## MERKNADER VED BEGRENSET HØRING AV ENDRET PLANFORSLAG FOR CHRISTIAN KROHGS GATE 2

Oslo Elveforum og Miljøforeningen Akerselvas Venner har følgende merknader i forbindelse med begrenset høring av endringer i forslag til detaljreguleringsplan for Christian Krohgs gate 2:

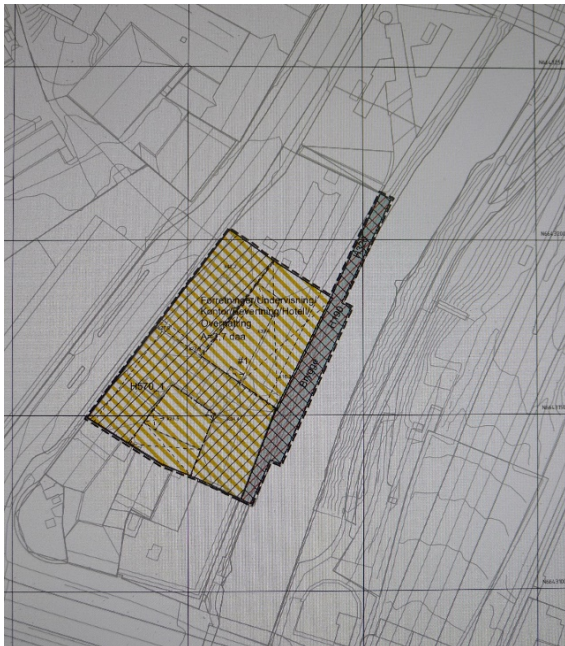
Ved byggingen av Midgardsormen ble Akerselva i praksis innsnevret ettersom overdekningen med pukk og elvestein ligger over vannflaten i elva ved normal vannføring. Som det fremgår av profil 0 på s. 69 i planforslaget til offentlig ettersyn (dok. 34/19) og tverrsnitt I på s. 10 i dette brevet, er ormen i partiet mellom Hausmanns bru og Vaterlands bru ovalformet med innvendig høyde og bredde på henholdsvis 1,5 m og 2,4 m, og en utvendig bredde på 3,0 m. Innvendig avstand mellom spuntene er oppgitt å være 3,9 m. Ettersom Midgardsormen er lagt 1,5 m fra fasadelivet ved profil 0, medfører dette at ytterste del av Midgardsormen her ligger 4,5 m fra fasadelivet. Vi antar at situasjonen er noenlunde tilsvarende langs resten av den aktuelle elvestrekningen, selv om avstanden fra fasadeliv til orm trolig er større enn 1,5 m i visse partier. Ytterste spunt antas å være plassert inntil 5,5 m fra fasadelivet. Å tillate at gangarealet kan være inntil 5,5 m bredt, burde være relativt uproblematisk, jf. at elvesteinen stedvis ligger over normalvannstanden i elva selv 5,0–5,5 m fra fasadelivet.

Dette gjør det i sin tur nødvendig med anordninger utenfor regulert gangvei/gangareal for å oppnå tilstrekkelig vanddybde til at små farkoster kan legge til på elvas vestside.

Forslaget i første ledd om at gangveien/gangarealet skal ha en minimumsbredde på 3,5 meter er i tråd med forslagsstillers forslag til planbestemmelse ved utleggelse til offentlig ettersyn, og også i tråd med Bymiljøetatens merknad ved offentlig ettersyn. Bredden på gangveien/gangarealet bør samtidig ikke være vesentlig større enn dette for å unngå at gangveien/gangarealet legger beslag på for mye av det historiske elveløpet.
